Deponiebeiratssitzung am 9.6.2022

Grundwassergefährdung durch die Deponie Grauer Wall:

Referentin: Dr. Sabine Hanisch, BIKEG

# Giftige Kohlenwasserstoffe (PAK) überschreiten die Auslöseschwellenwerte

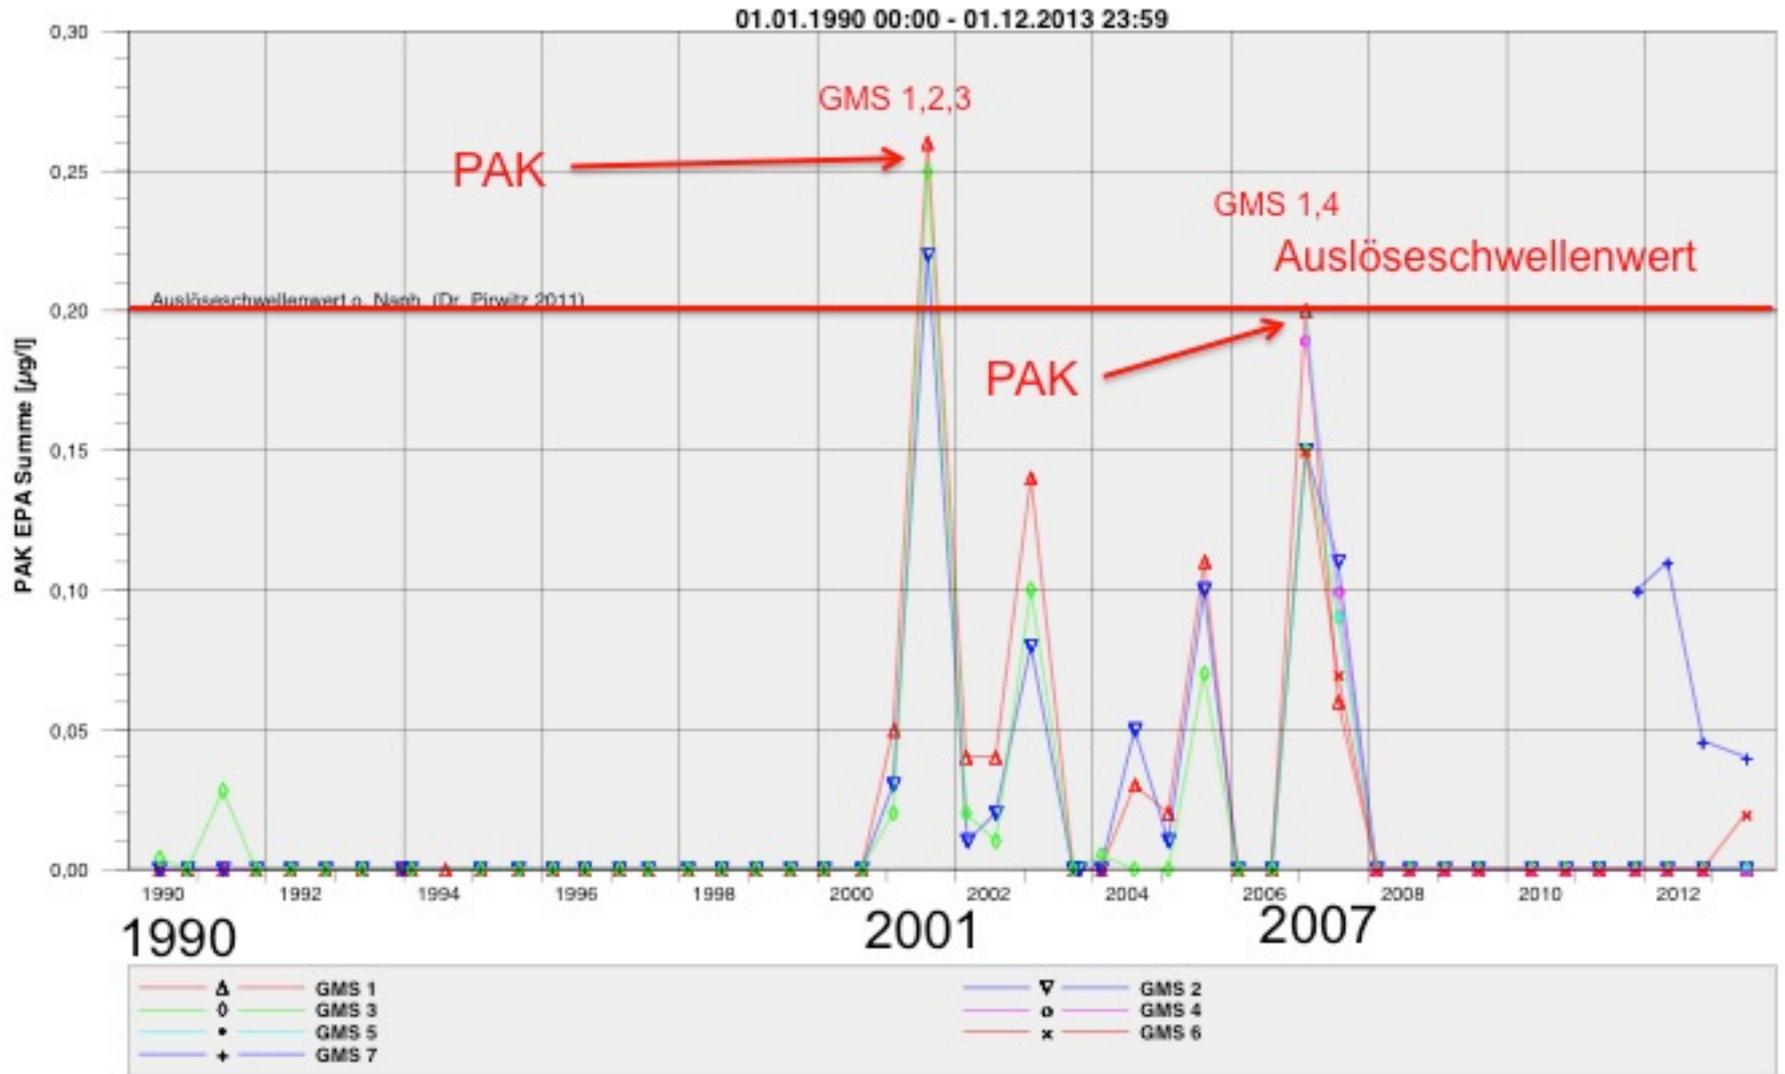
In der Vergangenheit wurden die Auslöseschwellenwerte mehrfach überschritten oder fast überschritten.

Die Behauptung, dass von der Deponie keine Gefahr ausginge, ist Spekulation und nicht gesichert.

Diagramm 7: Ganglinien zu den MKW-Gehalten im Grundwasser

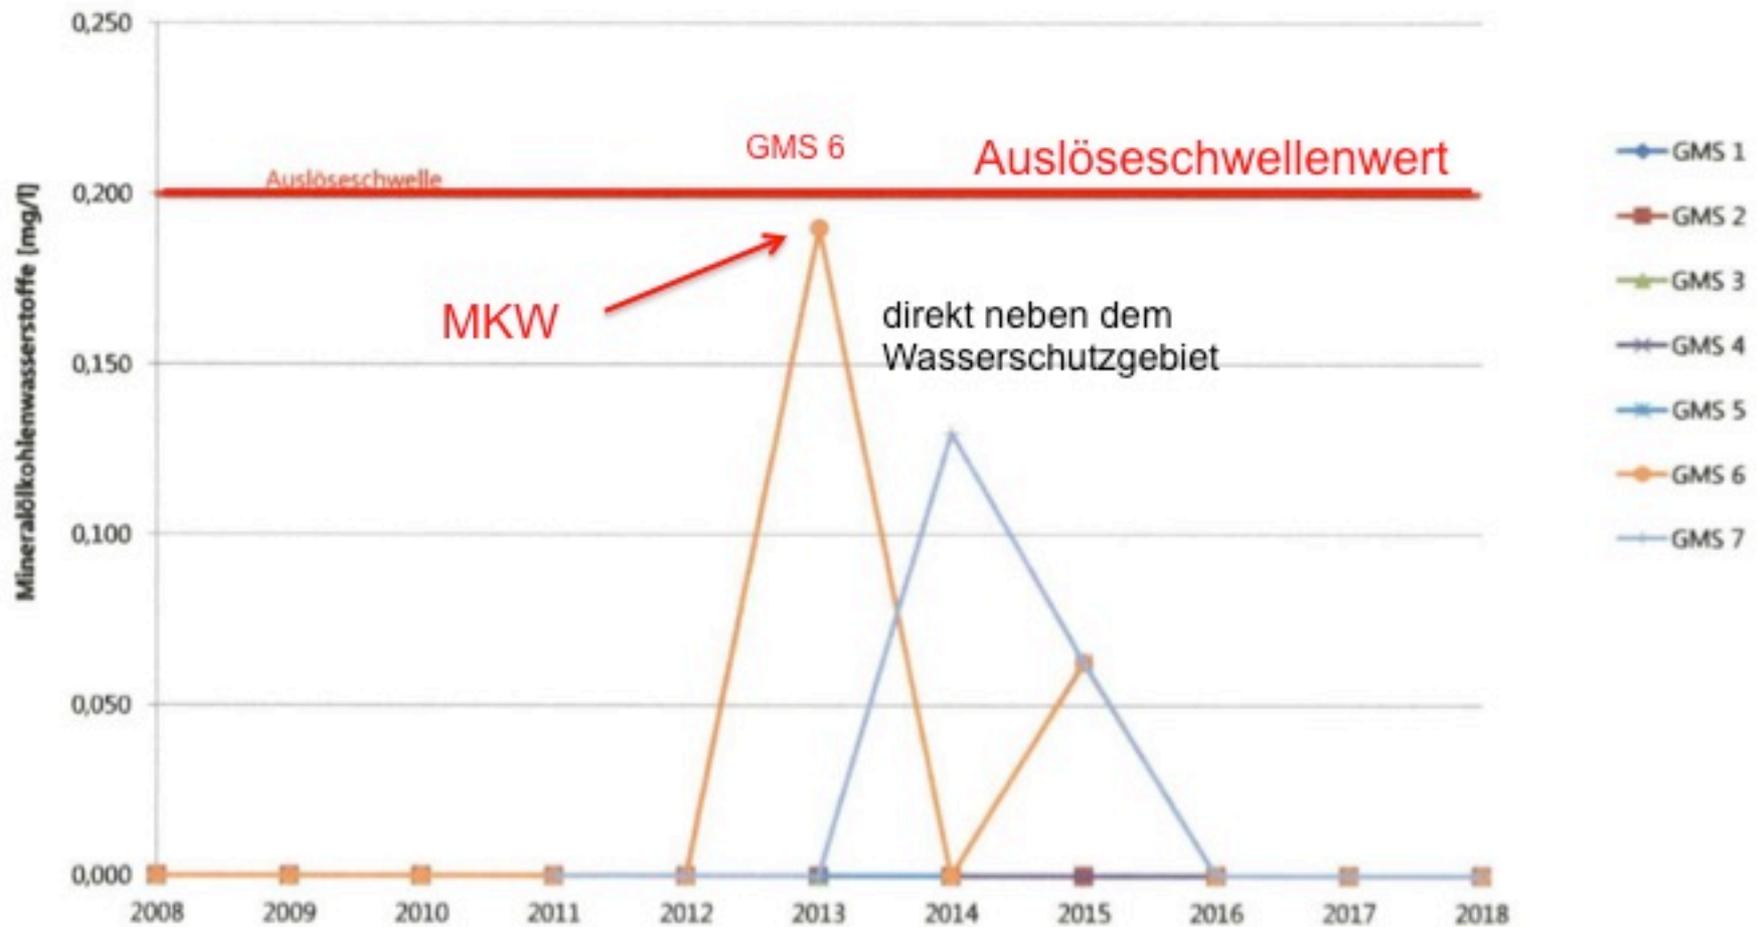
# Mineralölkohlenwasserstoffe knapp unter der Auslöseschwellenwerte

Diagramm 9: Ganglinien zu den Benzol-Gehalten im Grundwasser

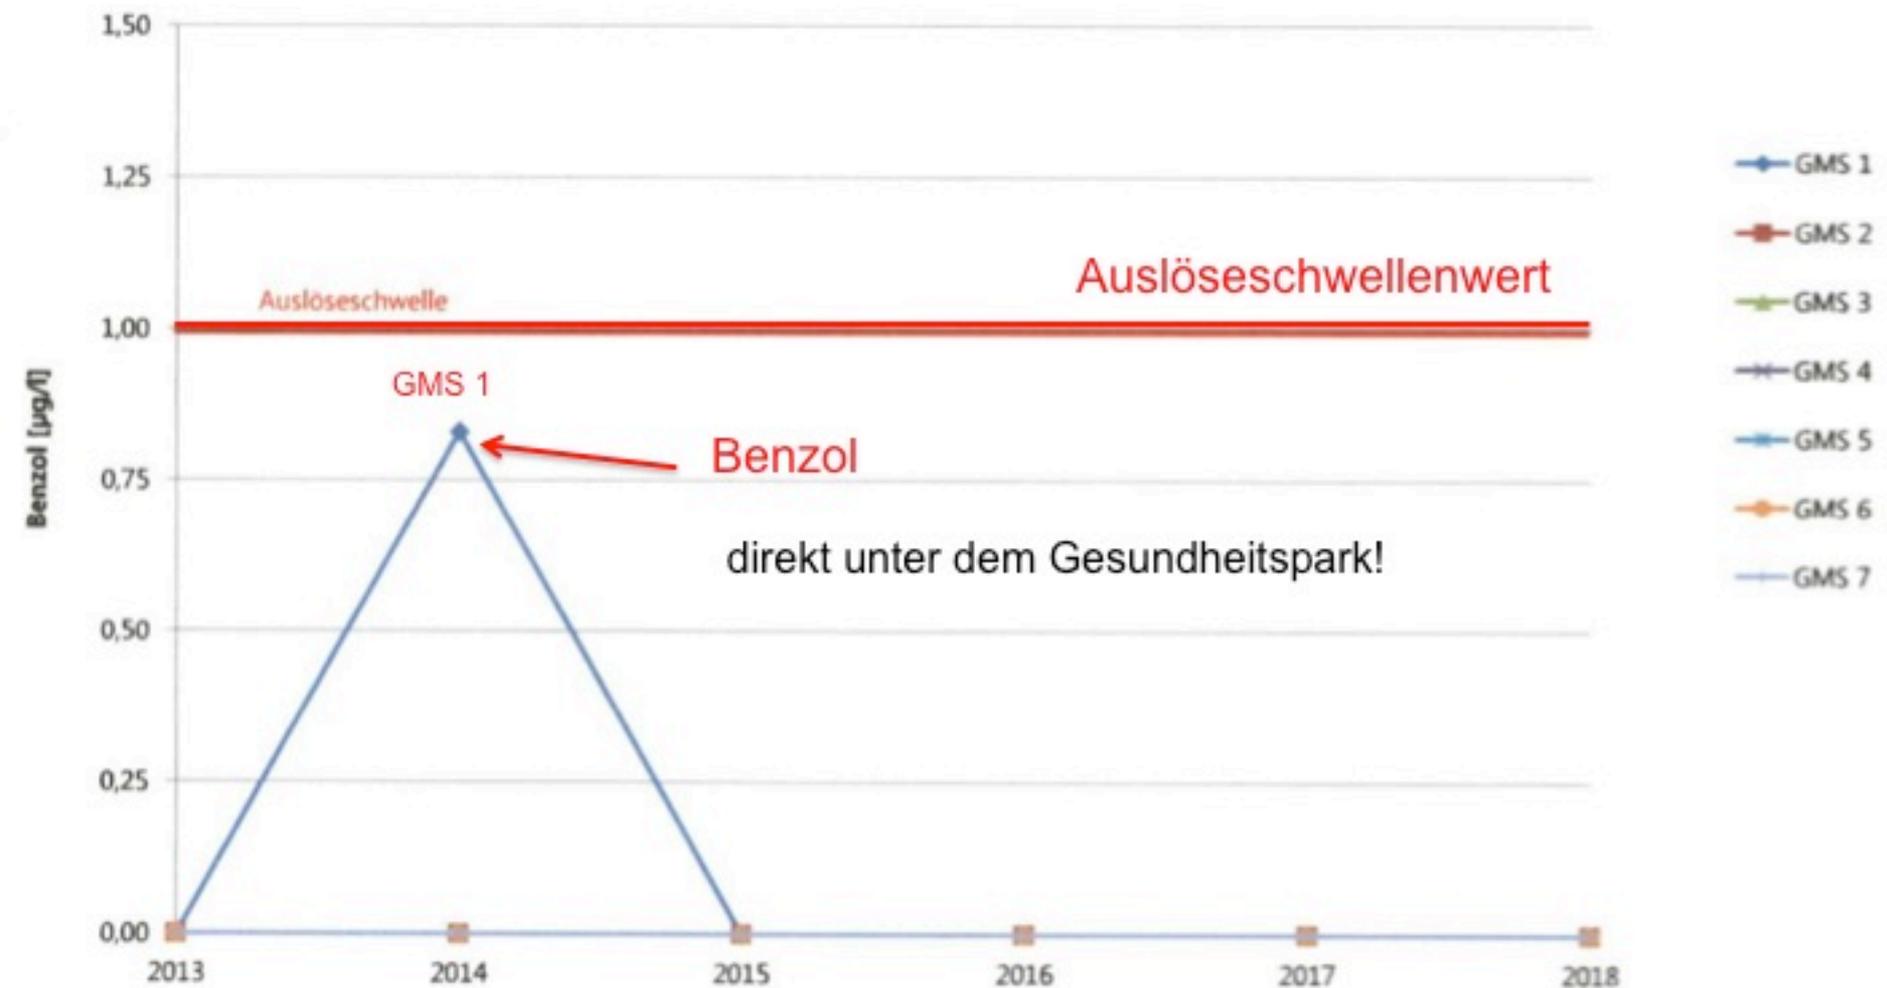
## Krebserregendes Benzol knapp unter dem Auslöseschwellenwert

# Schutzfunktion der Grundwasserüberdeckung

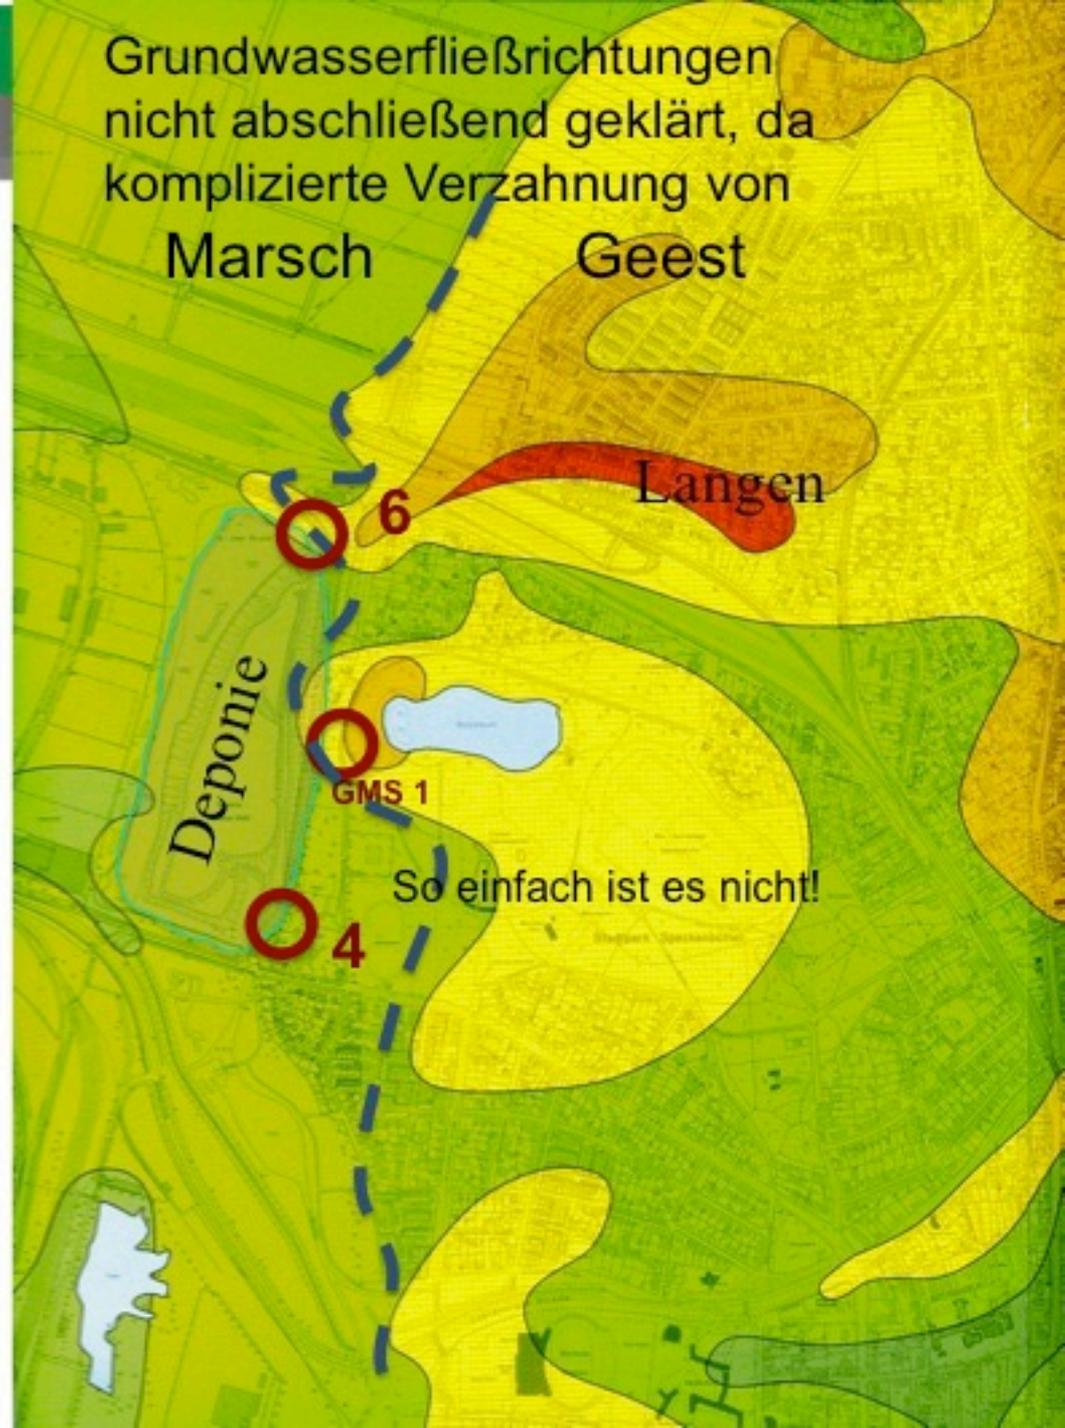
Grundwasserfließrichtungen  
nicht abschließend geklärt, da  
komplizierte Verzahnung von

So einfach ist es nicht!

# Arsen im Grundwasser

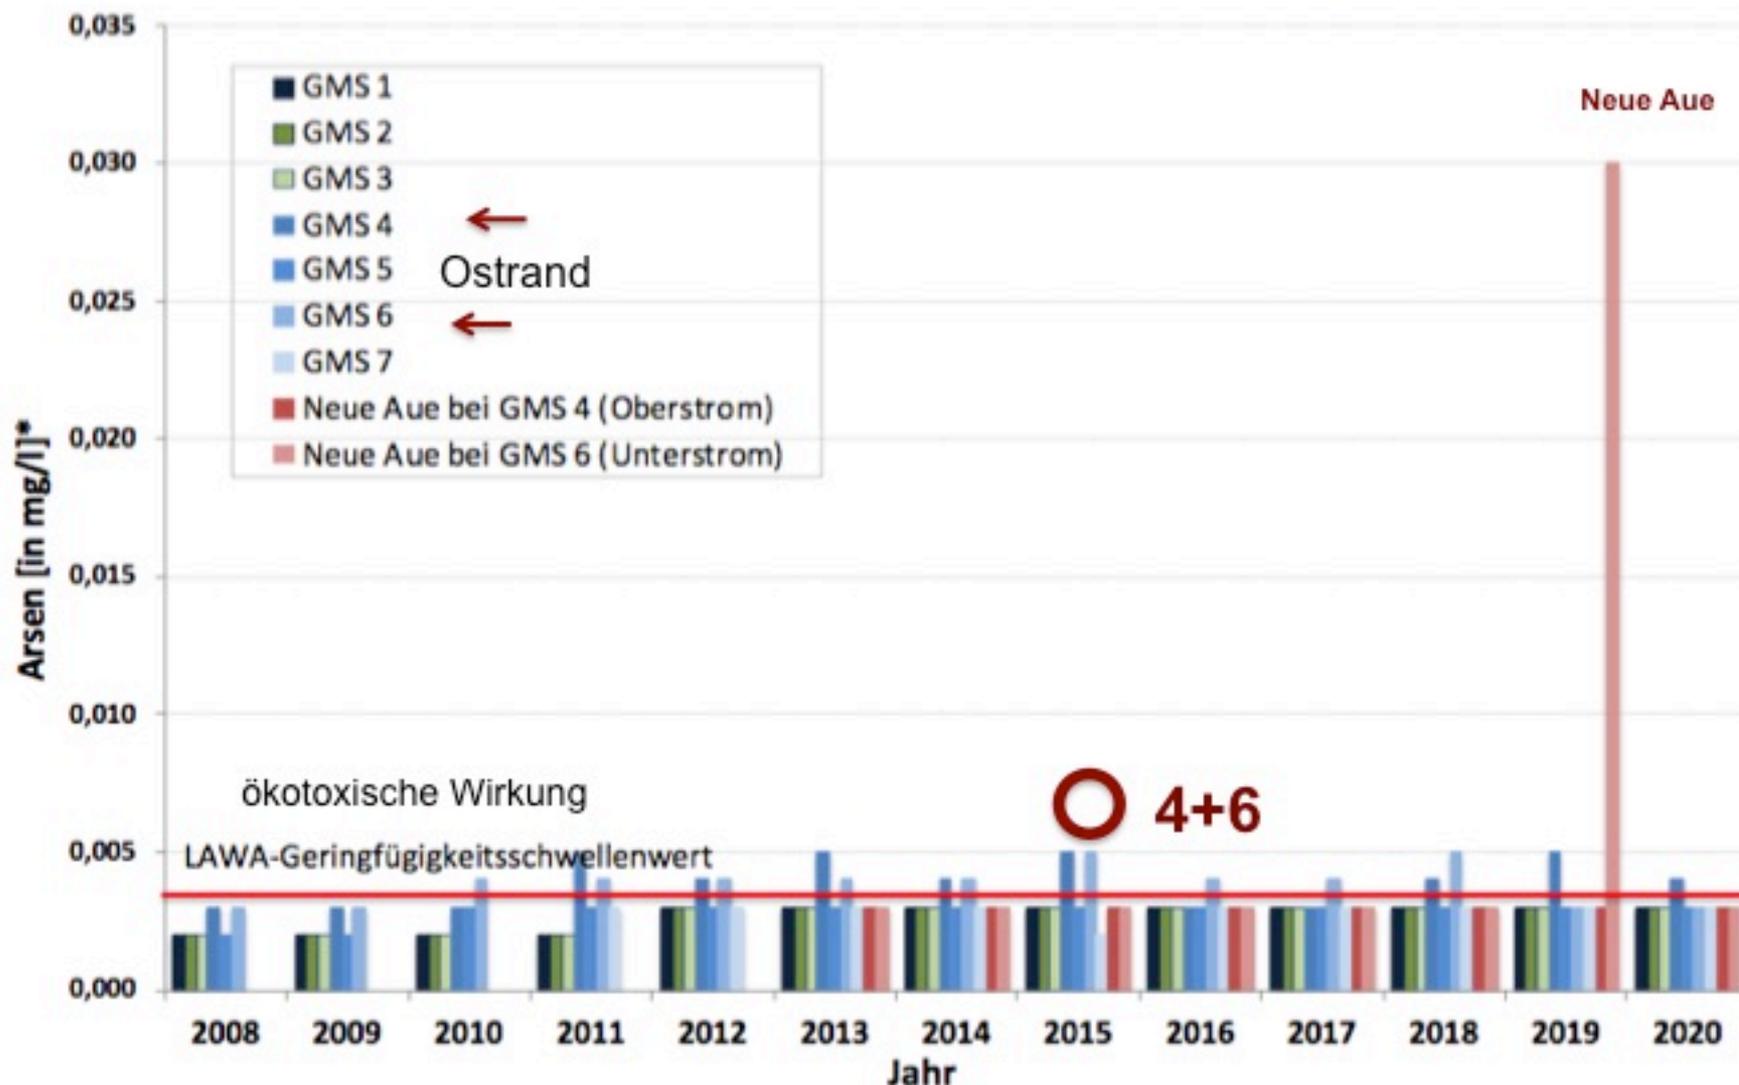
*"Da die Arsengehalte in zwei Brunnen im Anstrombereich des Grundwassers zur Deponie, jedoch nicht im Abstrombereich erhöht sind, deutet dies nicht auf eine negative Beeinflussung des Grundwassers durch die Deponie hin."*

So einfach ist es nicht!

Tidenhub unter Deponie  
messbar!

Unwahrscheinlich,  
 dass eine  
 Verunreinigung mit  
 Arsen am Fuß der  
 Deponie mit  
 selbiger nichts zu  
 tun haben soll.

Abb. 5: Cyanidgehalt in den Grundwassermessstellen der Deponie und der Neuen Aue.

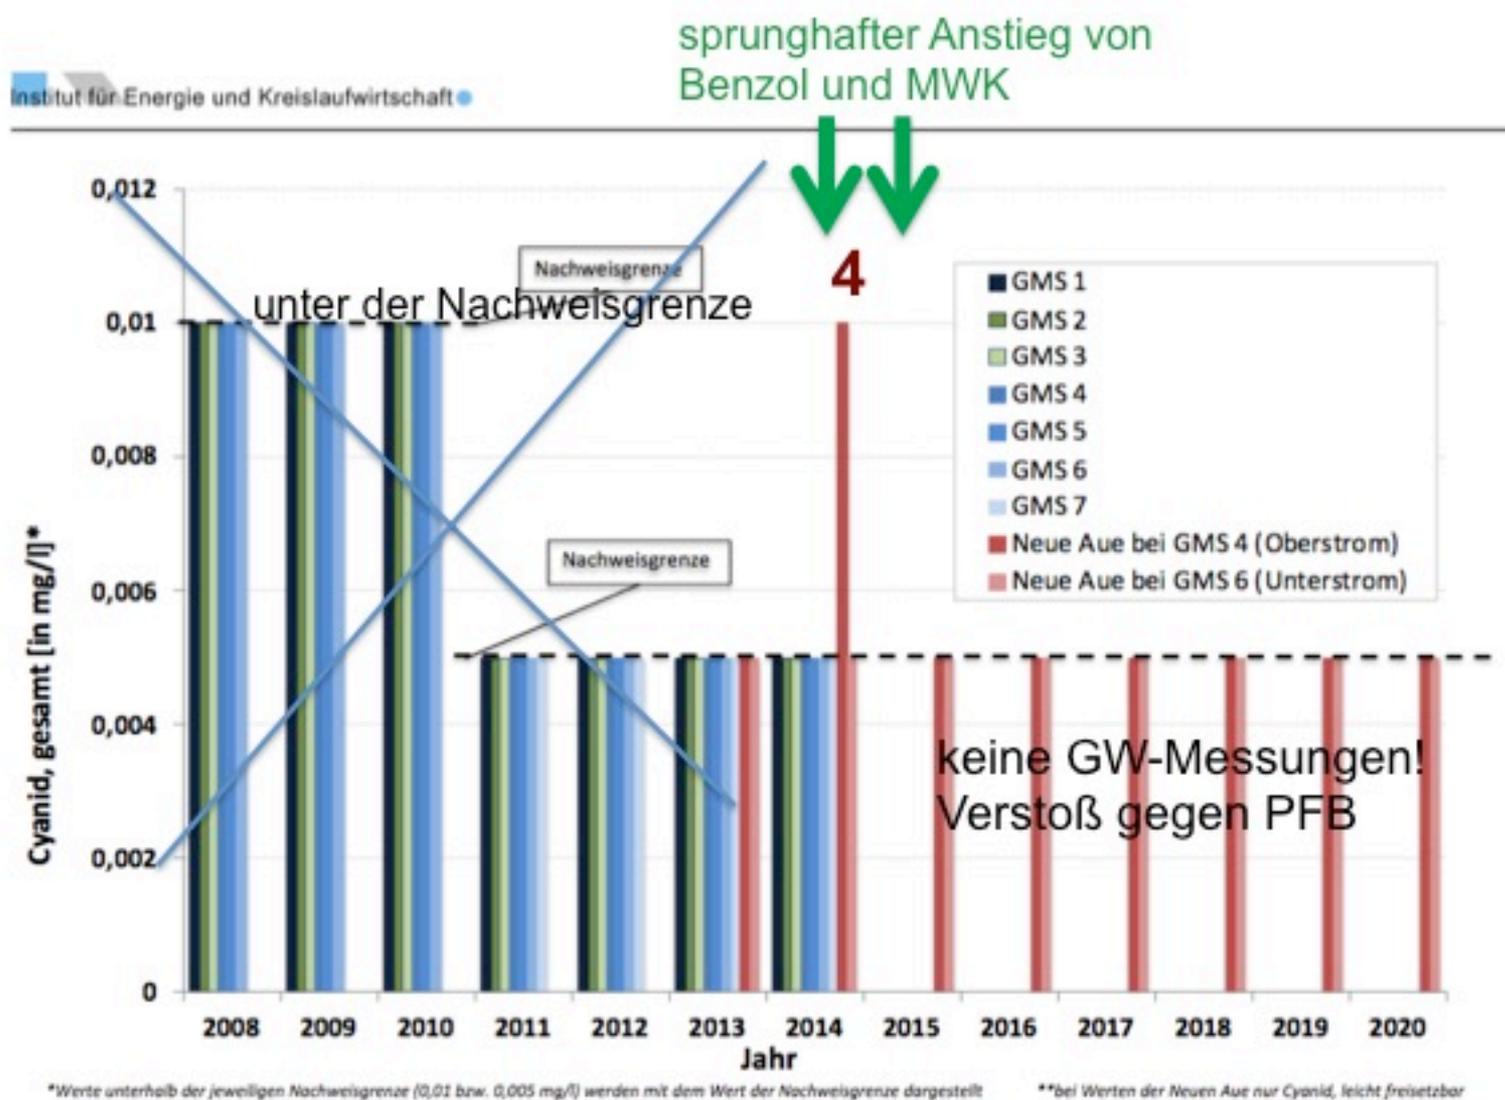
Prof. Wittmaier: "Die Cyanidgehalte in allen Grundwassermessstellen sind unauffällig (siehe Abb. 5, S. 17).
